## 糾 正 案 文

壹、被糾正機關：經濟部水利署、經濟部水利署第六河川局  
貳、案由：經濟部水利署暨所屬第六河川局辦理港尾溝溪排水中游疏洪工程，於「規劃、設計、審查、施工監造、驗收及案發初期」各階段，分別發生規劃時未納入中洲排水匯入流量、設計時未設置保護工或固床工、審查時未依契約規定辦理期末審查、施工監造驗收時未查核發現防汛道路未按圖施工，及案發初期怠忽中央氣象局連日且持續發布之豪雨特報，未及時搶險，徒耗公帑 8 千 8 百萬餘元等，均有失當，依法提案糾正。

規劃報告港尾溝溪排水系統控制面積圖

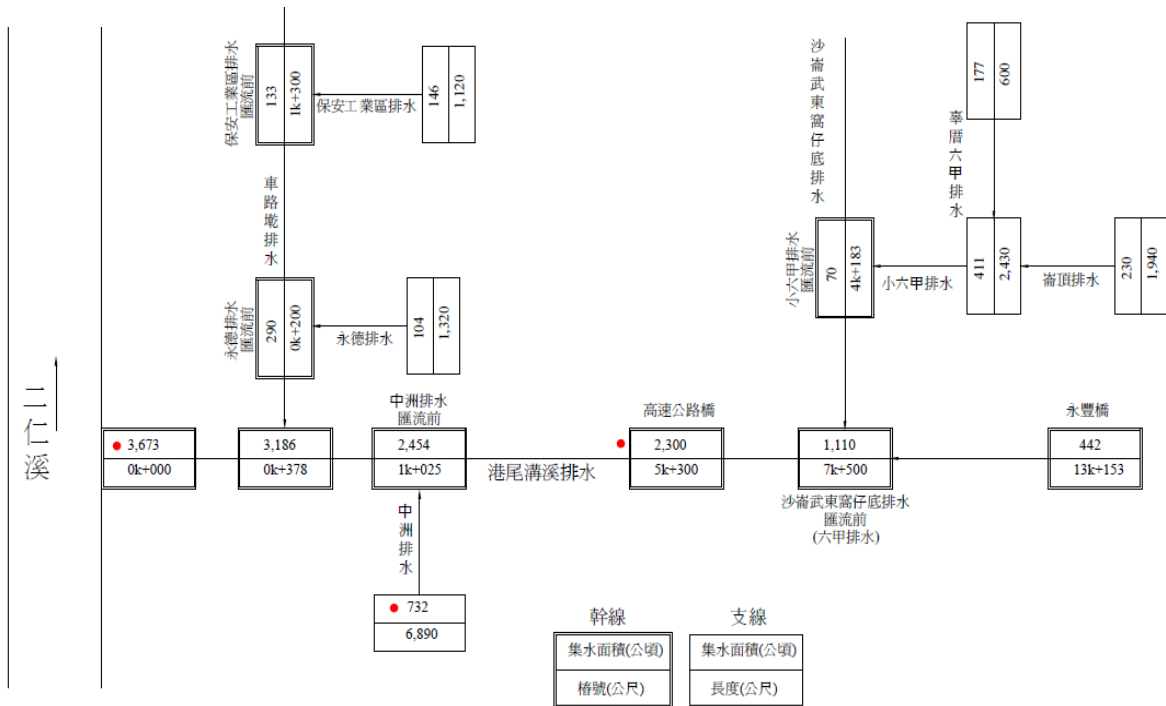
- (四) 經濟部於 103 年 12 月 31 日以經授水字第 1030072 6170 號函復審計部，說明依港尾溝溪排水系統集水區之地形特性，在高速公路東側之地表高程高於出口二仁溪之計畫洪水位，可劃分為高地部分，該部分排水面積約佔整體集水面積之 63%，為降低高速公路西側人口密集區之淹水災害，並減少港尾溝溪排水下游水道斷面拓寬之需求，爰將排水系統中高速公路以東之高地排水流量採以疏洪方式處理，因中洲排水出口亦為港尾溝溪排水，其出口流量將會影響港尾溝溪下游段之計畫流量，故有關中洲排水於高速公路東側上游部分，包含港尾溝溪排水本流、六甲排水、中洲排水及沙崙武東窩仔底排水等，於規劃報告內已將其納入疏洪道，以確保港尾溝溪下游計畫流量滿足 10 年保護標準，25 年不溢堤，故疏洪道規劃之洪峰流量為 175 立方公尺/秒（25 年重現期距）已充分將高速公路東側之高地範圍流量納入等語。惟查，規劃報告之港尾溝溪排水系統集水區圖，可知中洲排水集水區僅於下游匯入點與港尾溝溪集水區有交集，且港尾溝溪排水系統控制

面積圖（詳下圖）顯示，港尾溝溪排水主流位於高速公路橋上游之集水面積為 2,300 公頃，占港尾溝溪集水面積 3,673 公頃之 63%，恰為經濟部函復之集水面積比例，然並未包含中洲排水部分。

規劃報告有關中洲排水 10 年、25 年重現期距現況洪峰流量與計畫洪峰流量分配圖表

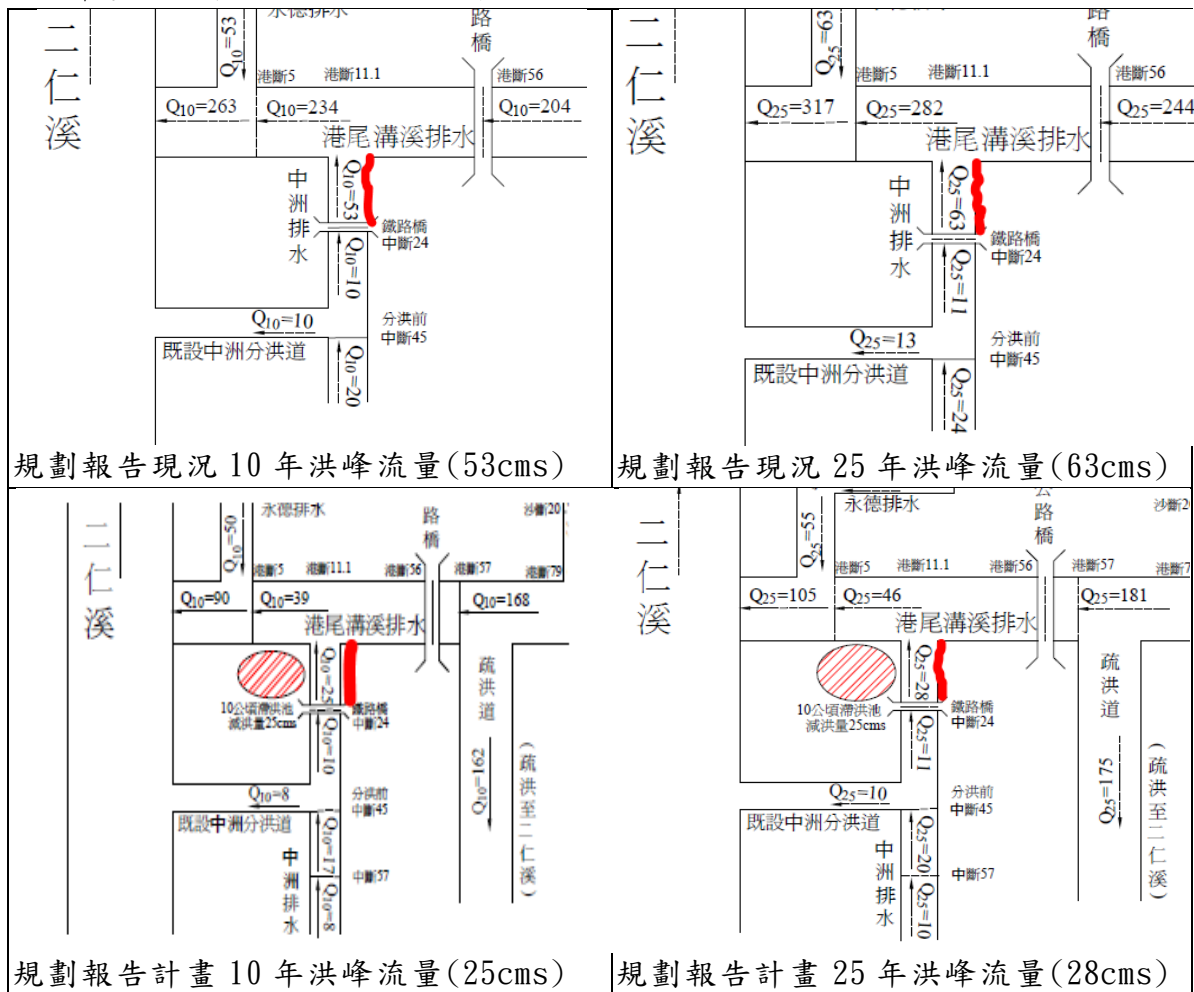
(五)經濟部上開 103 年 12 月 31 日復函，另說明規劃報告計畫流量分配圖中洲排水出口現況洪峰流量  $Q_{10}=53$  立方公尺/秒、 $Q_{25}=63$  立方公尺/秒，因規劃報告已將高速公路以東之高地流量匯入疏洪道，故中洲排水出口計畫洪峰流量經綜合治水後出口洪峰流量減為  $Q_{10}=25$  立方公尺/秒、 $Q_{25}=28$  立方公尺/秒，惟流量分配圖中有關中洲排水高速公路以東高地流量未標示於疏洪道等語。惟查，規劃報告中洲排水 10 年洪峰流量由 53 立方公尺/秒降為 25 立方公尺/秒、25 年洪峰流量由 63 立方公尺/秒降為 28

立方公尺/秒，係因於中洲排水下游設置 10 公頃滯洪池減洪關係（詳如下表），且該規劃報告有關中洲排水治理方案（第 7.2.5 節），僅說明疏洪截流、蓄洪池、洪氾區管制等，該節並未說明中洲排水匯入疏洪道等情，經濟部復函說明，顯與事實不符。
